## Dica 33 - Boletim da Relative Workshop emitido em 1998 ainda não foi cumprido no Brasil

Um boletim (Product Service Bulletin), emitido pelo fabricante do container Vector em 10 de setembro de 1998 (PSB#091098-B) ainda é desconhecido pela maioria dos proprietários deste equipamento e pelos próprios dobradores de reserva.

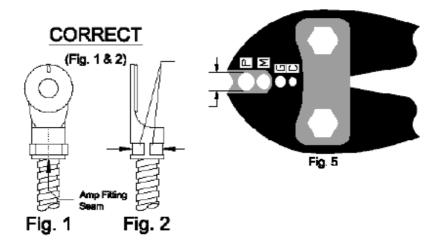
Notamos que em muitos Vector este recall ainda não foi cumprido. Trata-se de um problema com a instalação do terminal, no final do cabo do conduíte do desconector. A instalação foi feita de modo irregular, por isso o terminal "pode" estar solto do conduíte. O problema aconteceu devido a uma falha do instalador do terminal, que ao invés de apertá-lo todo de uma só vez (com um tipo de alicate) ao cabo do conduíte (FIG. 1 / FIG.2), apenas fez pequenos apertos no terminal (FIG. 3 / FIG. 4), ao redor do mesmo. O problema pode ser fácil e visualmente detectado.

Este terminal, se não apertado de forma correta, pode escapar do conduíte, podendo ocasionar uma desconecção acidental. Na ocasião em que ocorreu o problema, 99% dos conduítes passaram pelo controle de qualidade, em que cada um é testado com 50 lbs. de força - o que se deve ao plástico que envolve o terminal, que ajuda a manter os terminais presos ao conduíte. Na prática, se o terminal for torcido e puxado com os dedos, pode desprender do cabo. Normalmente este terminal vem coberto por um tubo de plástico previamente encolhido, que serve de "acabamento" para o mesmo. Em alguns casos o problema pode ser detectado sem a necessidade de remover este tubo plástico. Mas em algumas situações é necessário que seja removido. Caso removido, o tubo plástico DEVE ser re-instalado ao terminal.

Procedimento: re-apertar com ferramenta própria (alicate tipo NICOPRESS 64-CGMP ou 51-P) (FIG.5 / FIG. 6 / FIG.

7). Depois disso, certifique-se de que o cabo do desconector passa livremente pelo conduíte. Este serviço deve ser exectado por um rigger certificado. Terminado o trabalho, deve ser anotado na caderneta de dobragem do reserva:

"Conforms to PSB#091098B".
